げんでんつるが

特別号
2014年8月
第32号

敦賀発電所敷地内の破砕帯調査に関する第2回追加調査評価会合での議論の状況について

《D-1トレンチ北西斜面の堆積層の断面イメージ》

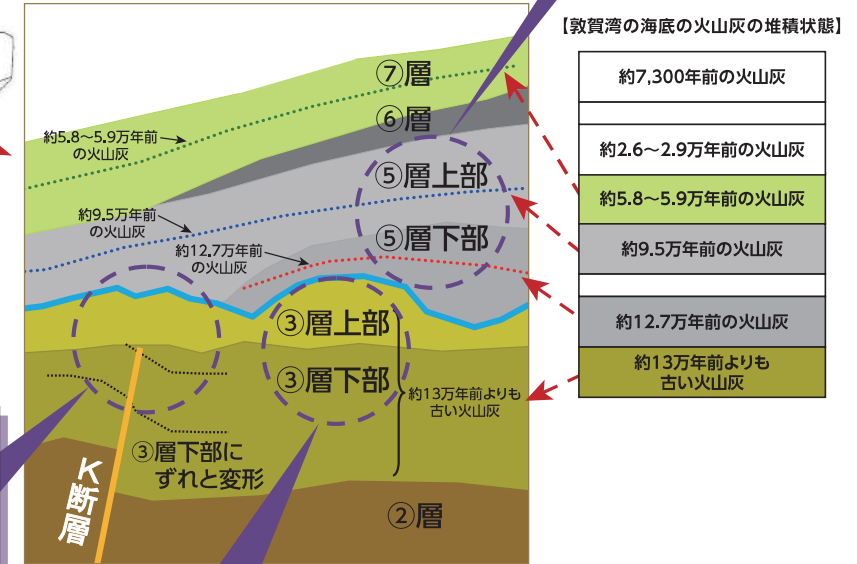
【論点1】 ⑤層下部の火山灰は自然に降り積もったのか？
⇒約12.7万年前の火山灰は、⑤層下部以外の地層からは確認されないことから、**自然に降り積もったものである。**

【論点3】 K断層が活動した時期は特定できたのか？
⇒K断層のずれと変形は、**13万年前以前の地層（③層下部）**で止まっており、それ以降の活動はないことから、**13万年前以前と特定した。**

【論点2】 ③層の地層が堆積した年代は特定できたのか？
⇒敦賀湾の海底から確認された火山灰と比較し、**13万年前より古い年代の地層と特定した。**

《D-1トレンチの北西斜面の堆積層の断面イメージ》

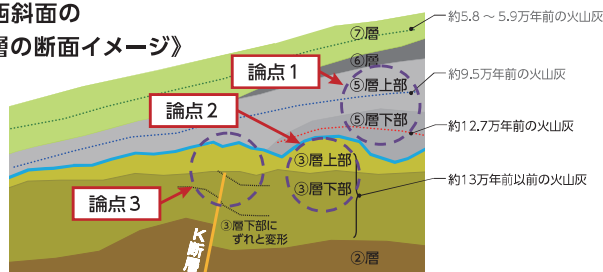
| 有識者のコメント 〔第1回会合（4/14）で提示〕 | | 当社の回答 |
|------------------------------|--|---|
| 論点1 | ⑤層下部の約12.7万年前の火山灰は、上空から降った火山灰が他所から移動したものか否か明らかでないため、その場所に降り積もった層（降灰層準）として認定できない。 | <ul style="list-style-type: none"> ◆ 降灰層準と認定できる箇所では、火山灰が年代ごとに順番に検出されている。 ◆ 約12.7万年前の火山灰は、⑤層下部以外の地層からは確認されていないことから、自然に降り積もったものであり、降灰層準として認定できる。 ◆ したがって、⑤層下部の堆積した年代は、約12万～13万年前であると特定できた。 |

火山灰が年代ごとに順番に検出
